Avis IRSN/2017-00222

Objet : Institut Laue-Langevin
Réacteur à haut flux (INB n° 67)
Modification temporaire du treuil de la hotte de manutention

Réf. Lettre ASN CODEP-LYO-2017-022800 du 9 juin 2017

Schéma de la modification envisagée du treuil de la hotte de manutention

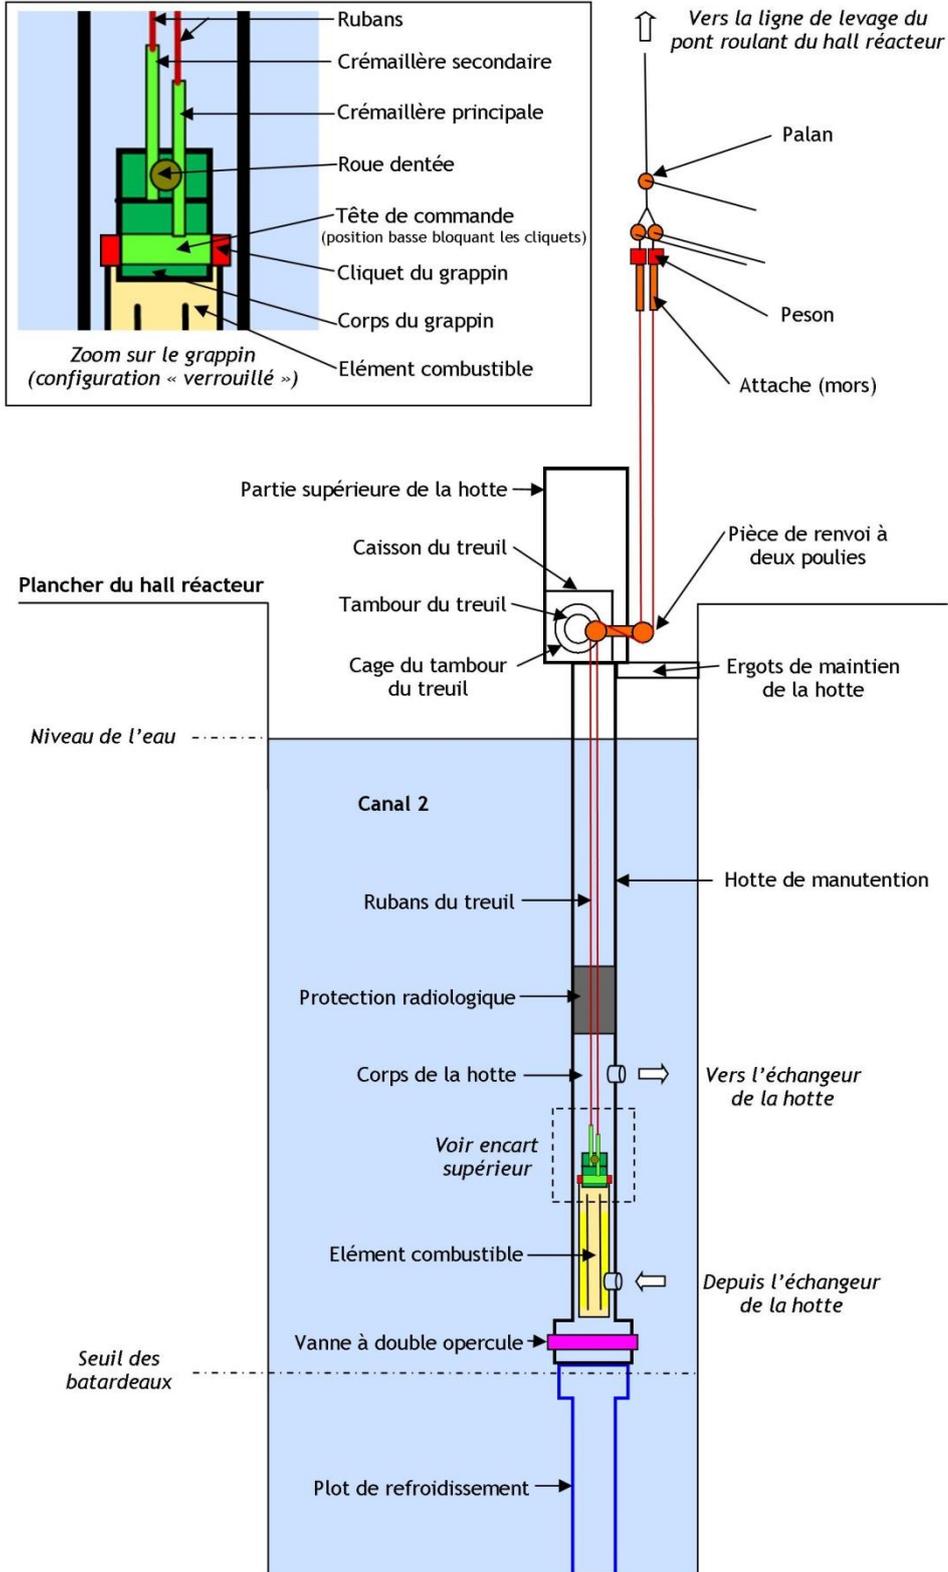
Ce dispositif est composé de trois palans manuels à chaîne (appareils de levage à système démultiplicateur). Dans l'objectif de réaliser le mouvement vertical différentiel entre les deux rubans plats métalliques permettant les actions de verrouillage et de déverrouillage du grappin, chacun des rubans sera relié à un palan par l'intermédiaire d'un peson assurant une mesure en continu du poids suspendu au ruban. Les deux palans seront eux-mêmes accrochés au troisième palan qui sera maintenu au pont roulant du hall réacteur de l'installation (voir figure en annexe 1) pour permettre les mouvements d'ensemble de montée-descente du grappin.

La course normale des rubans s'effectuant dans l'axe vertical de la hotte, l'ILL prévoit de déporter l'ensemble du dispositif de reprise par rapport à cet axe. Pour ce faire, une pièce de renvoi métallique supportant deux poulies en polyamide sera mise en place dans le caisson du treuil (voir figure en annexe 1).

L'IRSN relève toutefois que l'ILL ne prévoit ni de tester mécaniquement la pièce de renvoi (constituée d'un corps métallique et équipée de deux poulies en polyamide de haute résistance) ni de réaliser un calcul de dimensionnement de ces constituants. L'ILL estime qu'un éventuel défaut sur la ligne de levage lié à cette pièce serait identifié dès les premières opérations, lorsque la vanne inférieure de la hotte de manutention est toujours partiellement fermée. **L'IRSN note en tout état de cause que la rupture de cette pièce conduirait à une chute de l'EC d'une dizaine de centimètres, ce qui ne serait pas de nature à endommager les rubans au regard de leur charge de dimensionnement.**

En complément, l'IRSN estime que les longueurs des rubans et les hauteurs de manutentions du grappin et de l'EC doivent faire l'objet d'une évaluation avec une précision suffisante pour assurer aux opérateurs une bonne compréhension des différentes séquences du verrouillage du grappin et favoriser une interprétation pertinente des situations auxquelles ils pourraient avoir à faire face en cas d'imprévu. **Aussi, l'IRSN considère que l'ILL doit mettre en place des dispositions permettant d'évaluer avec une précision suffisante les hauteurs de manutention lors des opérations, comme par exemple la mise en place de repères sur les rubans métalliques ou les chaînes des palans.** Ce point fait l'objet de la recommandation n° 2 formulée en annexe 2 au présent avis.

L'IRSN recommande que l'ILL mette en place des dispositions permettant d'évaluer avec une précision suffisante les hauteurs de manutention lors des opérations.
